**AVIS RELATIF À LA PROTECTION
CONTRE LES EVENTUELS EFFETS NOCIFS ET NUISANCES
PROVOQUÉS PAR LES RAYONNEMENTS NON IONISANTS
GÉNÉRÉS PAR DES ANTENNES ÉMETTRICES STATIONNAIRES**

Commune : MANHAY - Exploitant : ORANGE

Référence exploitant : 170R1_1/32170R1_1/42170R1_1/52170R1_1

Rapport n° 931 / 2024

Figure 1 : Vue en plan des lieux de séjour et des points de contrôle

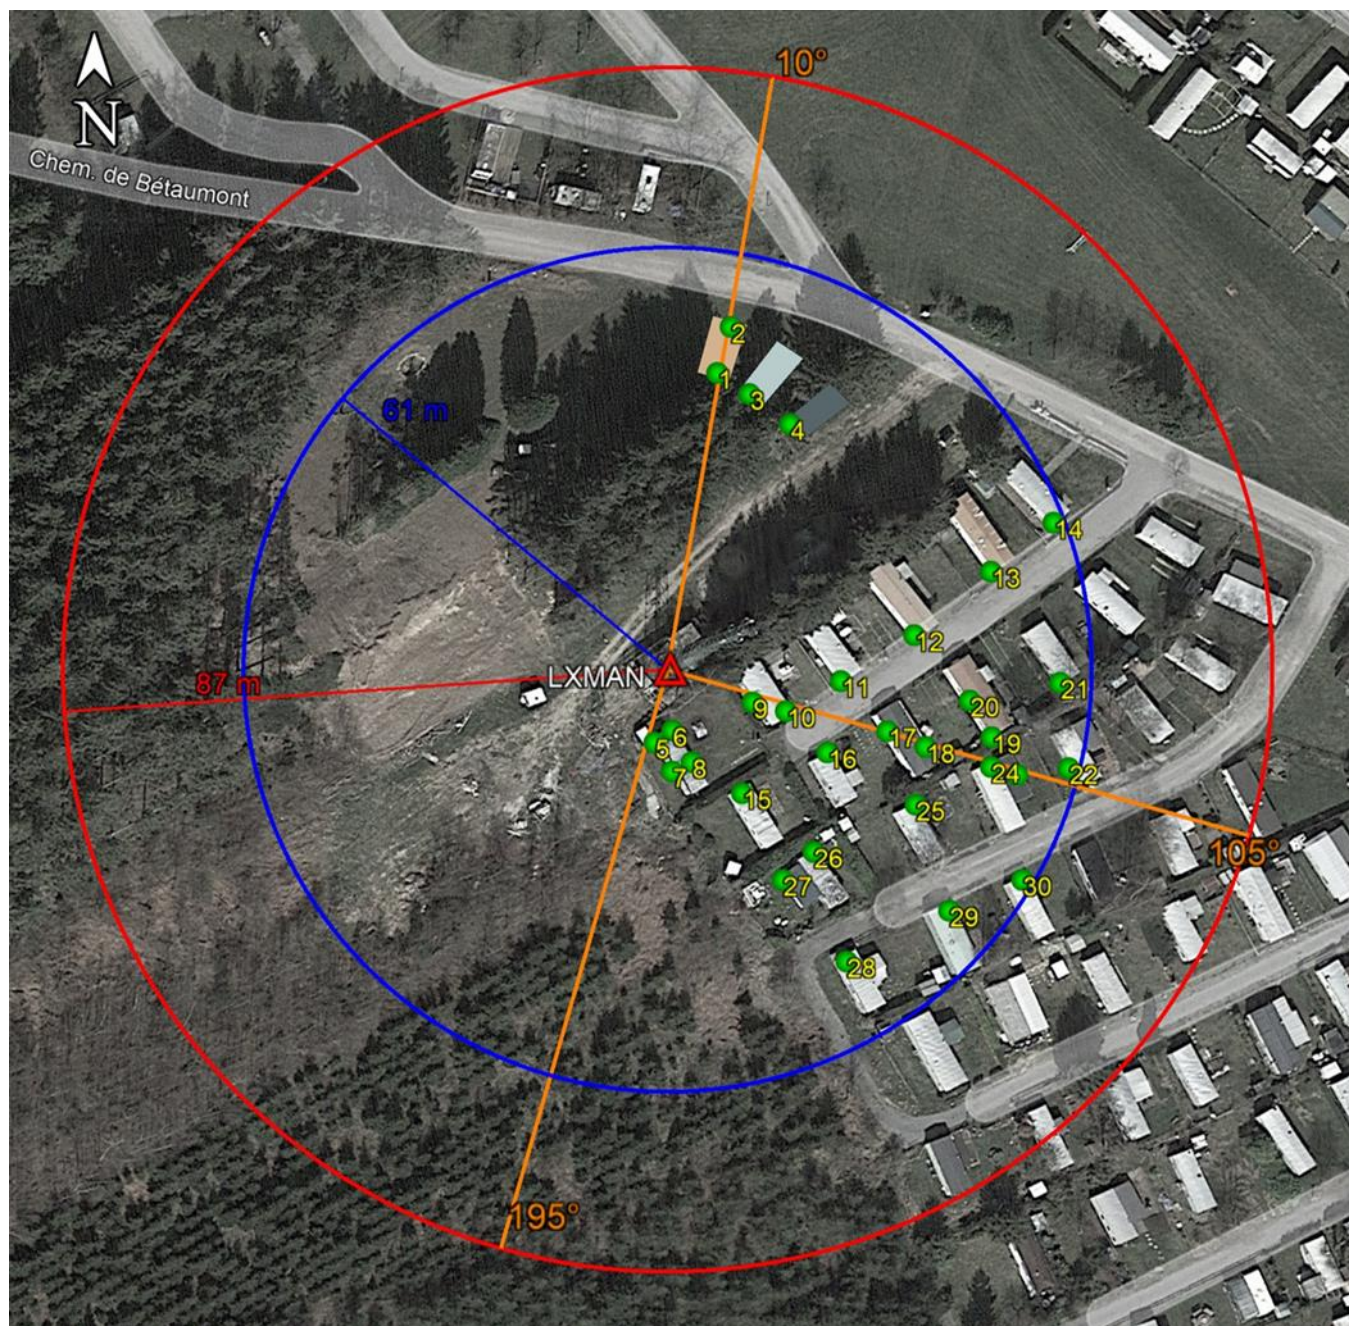
Les fréquences d'émission, la puissance rayonnée par chacune des antennes et leur gain permettent de déterminer le rayon de la zone à analyser. Tout dépassement de la limite par installation est exclu en dehors de cette zone. Le tableau 2 reprend les 35 LS² pour lesquels l'indice d'exposition est le plus élevé. Les différentes colonnes indiquent :

- le numéro du point de contrôle repris sur un des plans de la figure 1;
- le numéro du LS dans lequel se trouve le point de contrôle de la 1^{ère} colonne ;
- l'atténuation d'obstacle prise en compte pour le calcul de l'indice d'exposition dans le LS ;
- le résultat du calcul de l'indice d'exposition.

En ce qui concerne les antennes de l'installation mentionnées dans le tableau 1, la distance maximale à laquelle la limite pourrait être atteinte, à l'extérieur, est égale à 83,7 m. S'il n'y a pas de LS à une distance inférieure, les antennes respectent forcément la limite d'immission.

Dans le cas des LS situés à l'intérieur des bâtiments, une atténuation d'obstacle est prise en compte et il en résulte que la distance maximale à laquelle la limite pourrait être atteinte se réduit à 59,3 m.

Figure 2 : Vue en plan des installations d'antennes dans un rayon de 300 mètres autour de l'installation faisant l'objet de la demande d'avis

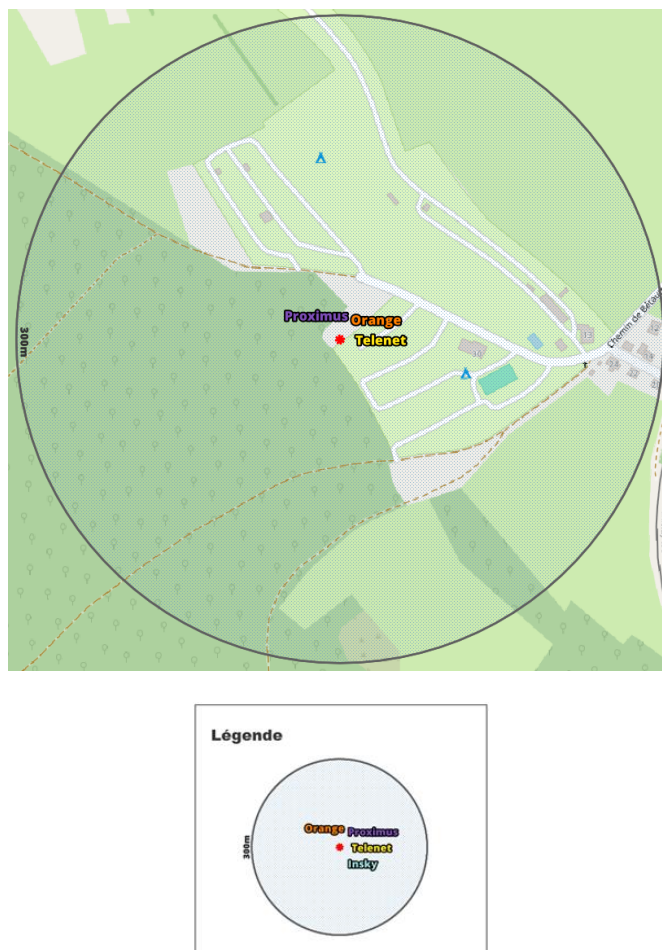
Le plan en projection verticale de la figure 2 indique la localisation des installations d'antennes émettrices stationnaires visées par le décret et situées dans un rayon de 300 mètres autour de l'installation référencée dans le paragraphe 2 et localisée au centre du cercle. Les données de localisation de ces antennes et les avis correspondant sont accessibles via le cadastre en ligne des antennes émettrices stationnaires⁶. Les installations prises en compte dans l'évaluation du respect de la limite cumulative sont les installations d'antennes émettrices déclarées en service par l'exploitant à la date du présent avis, à l'exception de l'installation référencée dans le paragraphe 2 et éventuellement d'autres installations ayant fait l'objet d'une demande d'avis à la même date et qui sont situées à l'intérieur de la zone de 300 mètres de rayon.

- a) il y a au plus 4 installations d'antennes émettrices stationnaires présentes dans la zone d'évaluation de 300 mètres de rayon représentée dans la figure 2, y inclus l'installation référencée dans le paragraphe 2 : la limite cumulative définie à l'article 4, §2 du décret est nécessairement respectée dans les lieux de séjour à l'intérieur de la zone d'évaluation de 300 mètres de rayon ;

- b) il y a exactement 5 installations d'antennes émettrices stationnaires présentes dans la zone d'évaluation de 300 mètres de rayon représentée dans la figure 2, y inclus l'installation référencée dans le paragraphe 2 et il existe, pour 3 ou 4 de ces installations, un avis attestant le respect de la limite abrogée de 3 V/m : la limite cumulative définie à l'article 4, §2 du décret est nécessairement respectée dans les lieux de séjour à l'intérieur de la zone d'évaluation de 300 mètres de rayon ;

- c) dans tous les autres cas, il a été vérifié que la limite cumulative définie à l'article 4, §2 du décret n'est pas dépassée dans les lieux de séjour sur base du nombre d'installations localisées dans la zone d'évaluation de 300 mètres de rayon représentée dans la figure 2, de leur localisation ainsi que des données inscrites dans la figure 1 et au paragraphe 4 du présent avis et dans les avis attestant le respect de la limite par installation ou de la limite abrogée de 3 V/m relatifs aux autres installations reprises dans la figure 2.

Compte tenu des considérations ci-dessus, il apparaît que l'intensité du rayonnement électromagnétique généré, dans les lieux de séjour situés dans un rayon de 300 mètres autour de l'installation référencée dans le paragraphe 2, par l'ensemble des antennes émettrices stationnaires de l'ensemble des exploitants du même site d'antennes émettrices stationnaires respecte la limite fixée à l'article 4, § 2 du décret.
